**Commune des TOURRETTES
Plan Local d'Urbanisme**

Modification simplifiée n° 1

**Notice explicative
tenant lieu d'additif au Rapport de présentation**

Extrait de l'OAP n°2

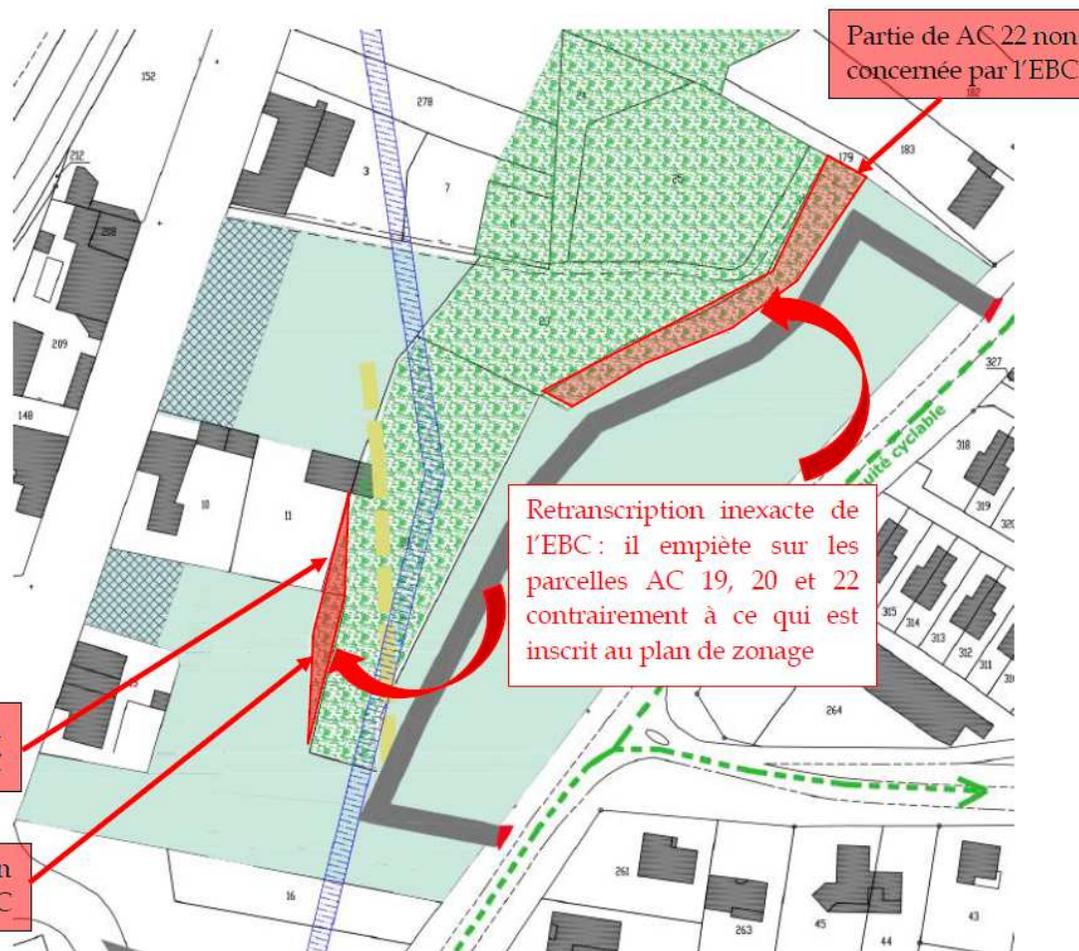
Le plan de zonage de la commune des Tourrettes identifie un EBC limitrophe à l'OAP n°2 qui a fait l'objet d'une erreur matérielle lors de sa retranscription dans la partie graphique de l'OAP n°2.

L'EBC inscrit au zonage concerne, sur sa partie limitrophe avec l'OAP n°2, les parcelles cadastrales AC 20 (en majorité), 23, 24 et 25 mais ne concerne pas les parcelles AC 19, 21 et 22. L'extrait ci-après du plan de zonage du PLU des TOURRETTES approuvé le 3 septembre 2015 fait apparaître en couleur (verte) l'EBC sur fond cadastral.

Lors de la retranscription de cet EBC dans l'OAP n°2 une erreur a été commise, l'EBC s'étendant sur la totalité de la parcelle AC 20 et sur une partie des parcelles AC 19 et AC 22.

En dehors de ces ajustements de périmètre, la protection des boisements reste assurée au niveau de l'OAP n°2, et en aucun cas, la délimitation de l'EBC figurant au plan de zonage n'est remise en cause.

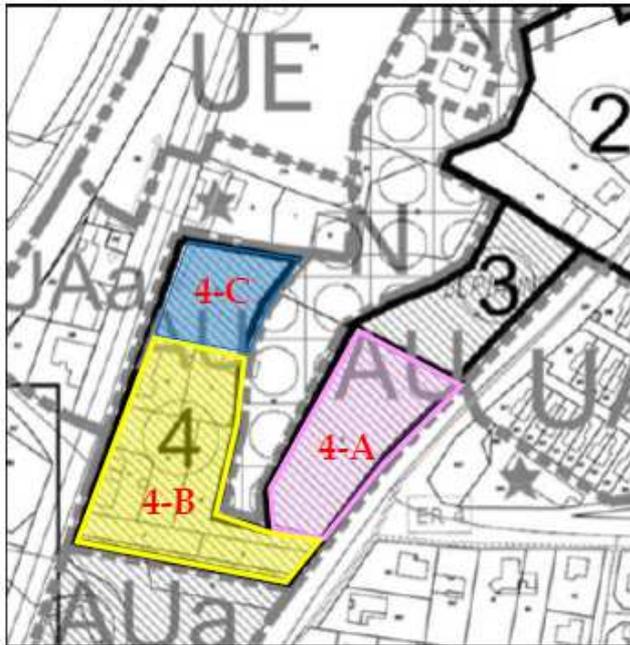
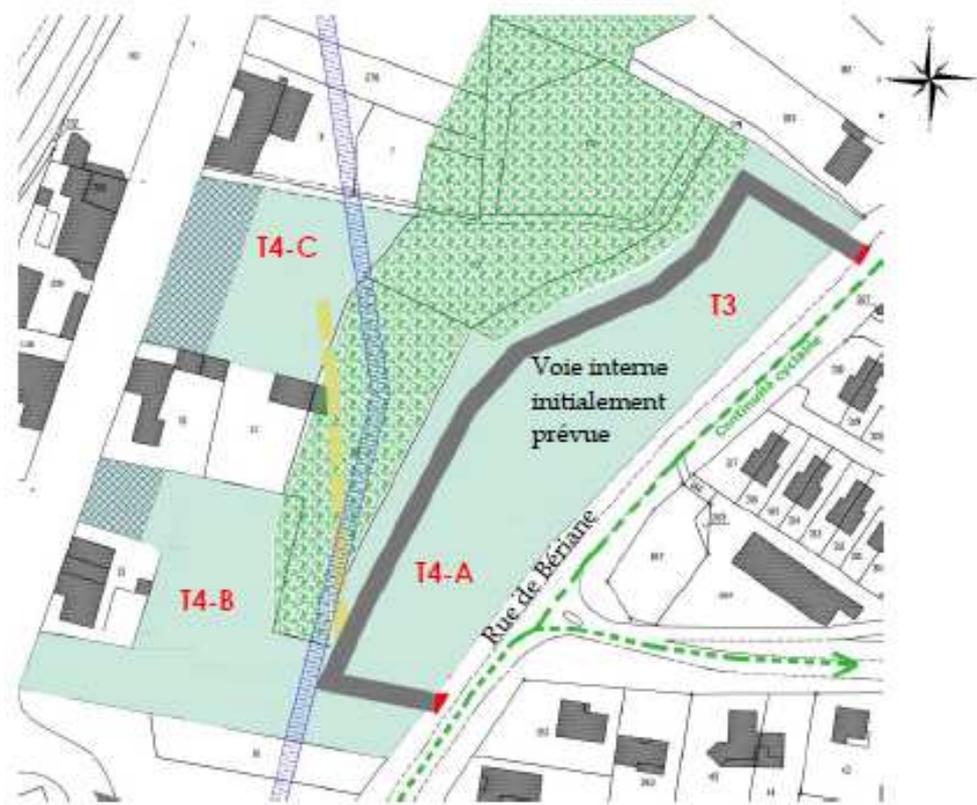
La tranche 4 est donc divisée en 3 « sous-tranches » correspondant aux 3 entités physiques identifiées sur les lieux :

- **Tranche 4-A** : parcelle AC 21 – partie plane située le long de la rue de Bériane et à l'Est de l'espace boisé,
- **Tranche 4-B** : parcelles AC 10 et 11 (propriété bâtie), 12, 13 (propriété bâtie), 14, 17, 18 et 19 – partie située au Sud de l'OAP entre la rue de Bériane et la RN7,
- **Tranche 4-C** : parcelle AC 9 (devenue AC 369 et 370) – partie Nord-Ouest, le long de la RN7, sans possibilité de liaison avec le reste du tènement.

L'OAP n° 2 est donc divisée en 4 tranches :

- Tranche 3 pré-existante
- Tranches 4-A, 4-B et 4-C issues de la division de la tranche 4 (initiale).

OAP n°1 dite Centre village, schéma de principe avant modification

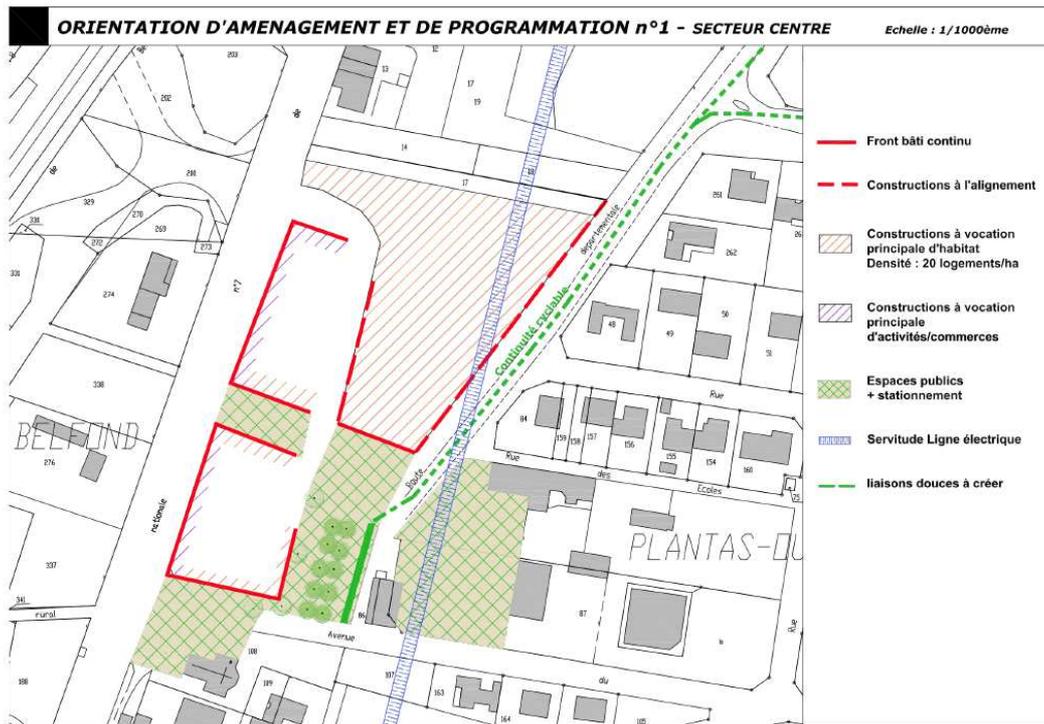
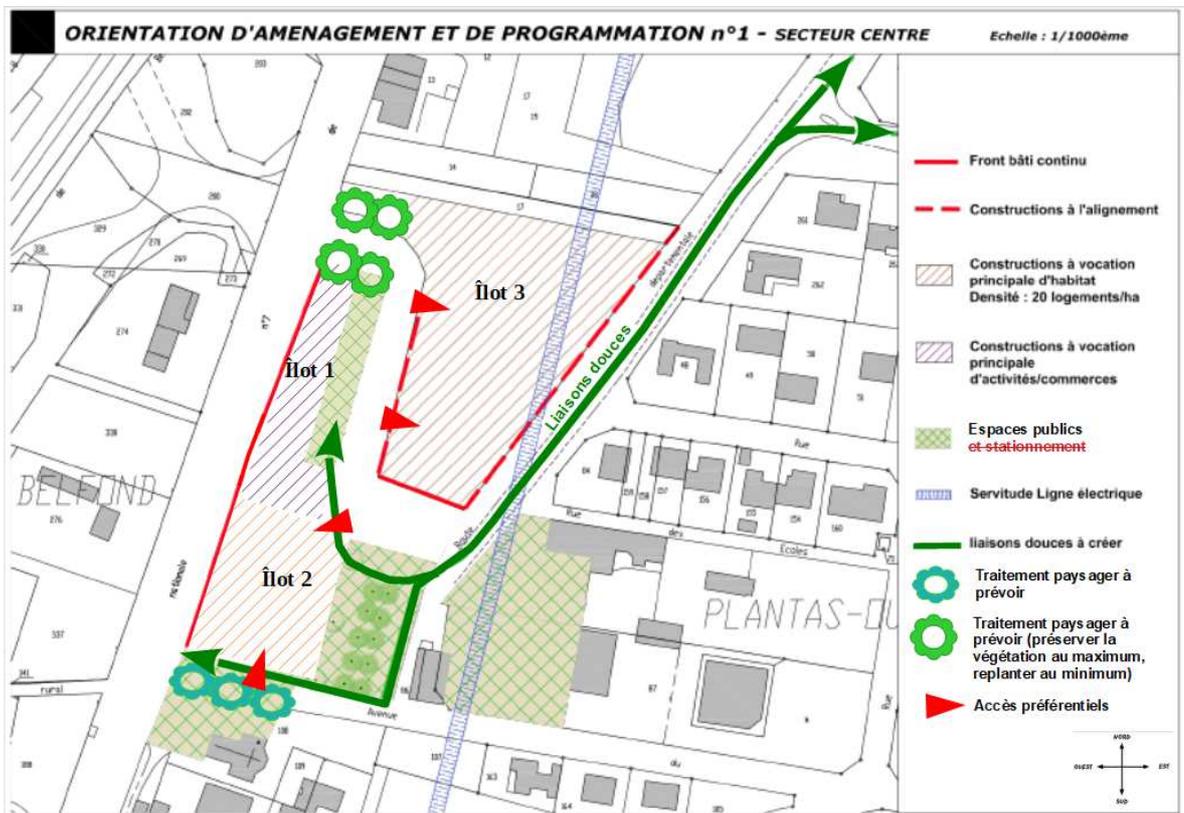
a) Modification des espaces publics et stationnement, et traitement du cadre paysager
 L'OAP n°1 identifie et cartographie des « espaces publics et stationnement ». Elle précise que des espaces publics sont préservés, afin de créer une place de village entre la mairie, l'école et l'église. Hormis pour ladite place, prévue pour être une « place de village » et favoriser la

- Un nouvel espace public est identifié à l'Est de l'îlot 1, pour reprendre celui existant dans le projet réalisé.
- L'espace public et stationnement situé entre l'îlot 1 et 2 est supprimé, le 1^{er} étant plus pertinent et efficient en termes d'accessibilité des commerces et services.

- L'espace public prévu au Sud de l'îlot 3, dans le virage de la D598, est réduit du fait qu'il empiète sur du domaine privé.

- Les termes « espaces publics et stationnement » sont modifiés dans le schéma de principe (partie graphique) ainsi que dans la partie écrite de l'OAP. Le terme « espaces publics » est maintenu dans le schéma de principe alors que le terme « stationnement » est supprimé. Dans la partie écrite, une précision est apportée concernant les espaces publics, qui peuvent inclure du stationnement.

- Des espaces paysagers ou à paysager de manière qualitative sont désormais identifiés dans l'OAP n°1 modifiée. Ils devront faire l'objet d'un traitement paysager lors de l'aménagement de la zone, et seront végétalisés au maximum. Ces espaces concernent :
 - L'entrée de village par la RN7, au Nord de l'îlot 1 ;
 - Le Sud de l'îlot 2.

L'OAP n°1 identifie des fronts bâtis continus très stricts, permettant de créer une impression de « rue » sur la RN7 ainsi qu'à l'intérieur du secteur. La modification simplifiée a pour objet de supprimer certains des fronts bâtis de l'OAP, au regard de l'aménagement d'ensemble du site, de son inscription dans l'existant et de son cadre paysager.

Le front bâti continu prévu initialement à l'Est de l'îlot 2 est supprimé afin de favoriser une cohésion d'ensemble du projet et ne pas rompre avec l'existant. Les clôtures partiellement végétalisées, implantées à l'alignement assureront une délimitation physique continue entre les parcelles et la rue, et répondront à la végétation présente au niveau de l'espace public. Cette modification participe à la qualité paysagère du site.

- Les constructions à vocation principale d'activités et commerces initialement concentrées le long de la RN7 sont désormais intégralement concentrées sur l'îlot 1 (en bordure de la RN7 et à l'intérieur de l'îlot). Ainsi, l'îlot 2 est dorénavant destiné en totalité aux constructions à vocation principale d'habitat.

OAP n°1 dite Centre village, schéma de principe après modification

OAP n°2 avant modification

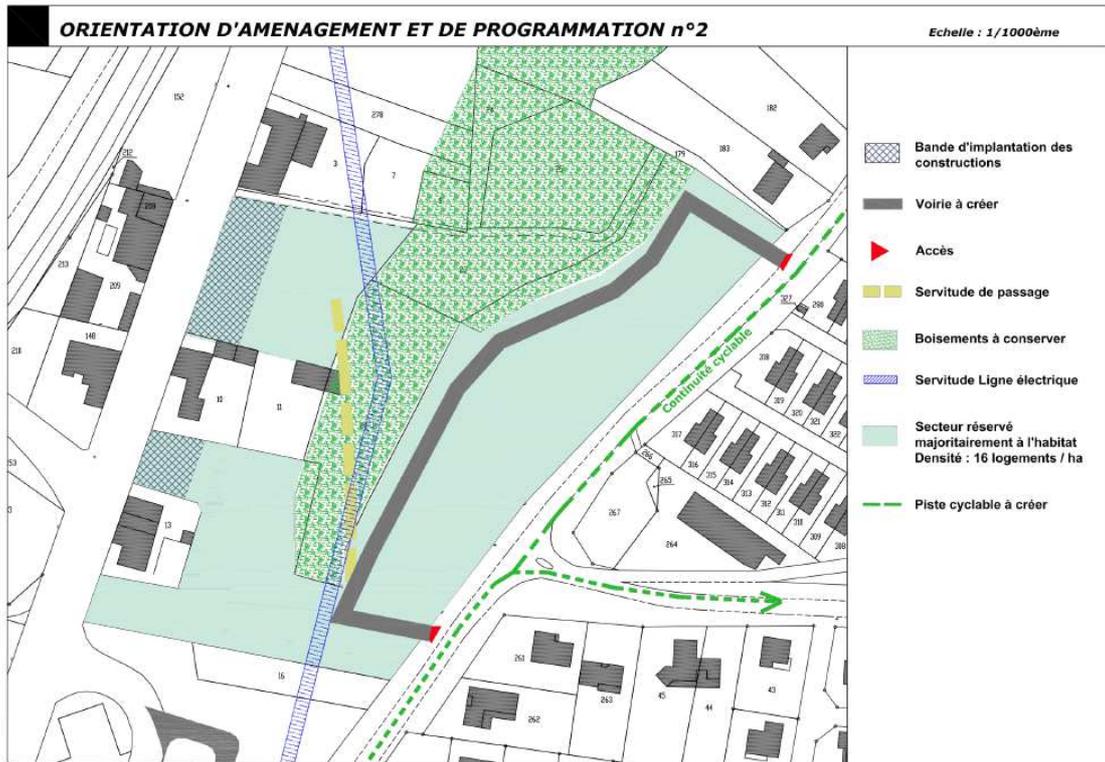
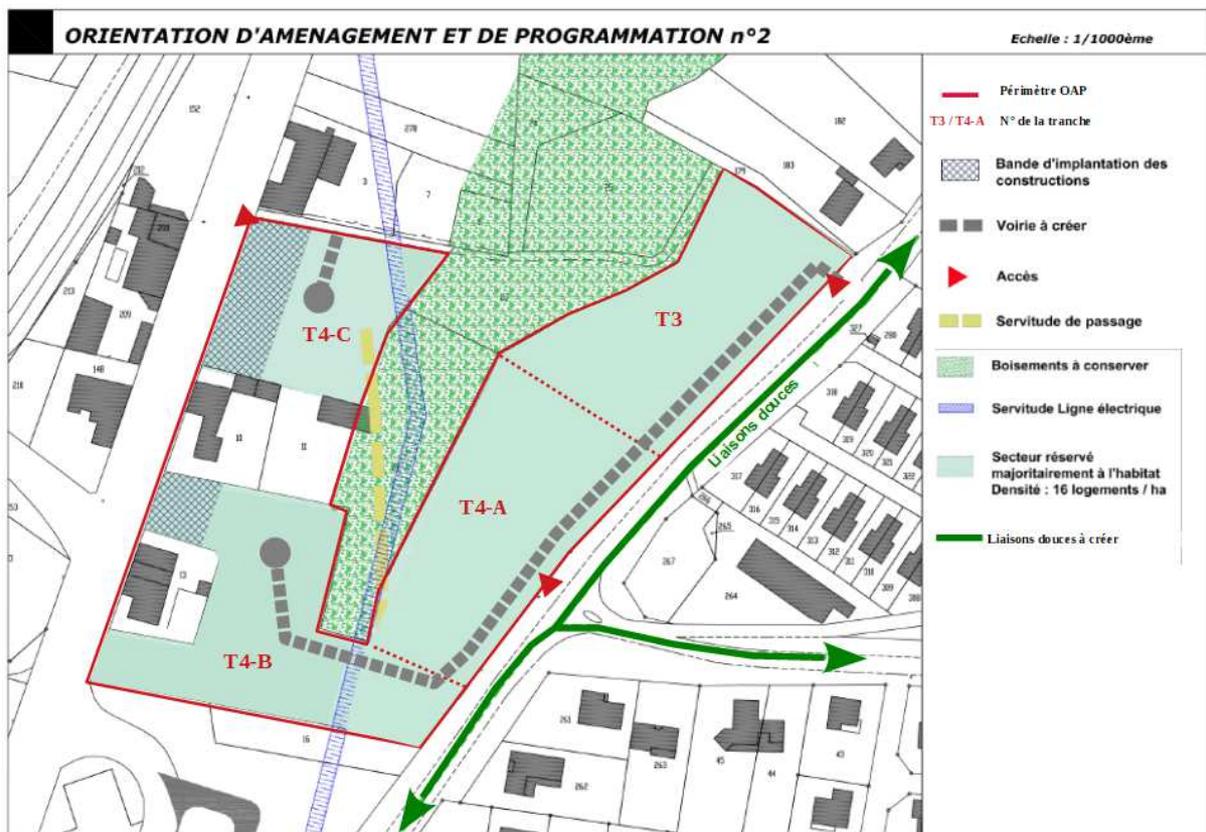
La présente modification ne remet pas en cause la création d'une voie interne mais son positionnement est modifié.

Un principe d'aménagement est ajouté concernant le front bâti le long de la RN7 pour faire le lien avec la modification apportée à l'OAP n°1 et pour être en cohérence avec le règlement relatif aux clôtures : il sera marqué par des bâtiments et / ou murs de clôture.

OAP n°2 après modification
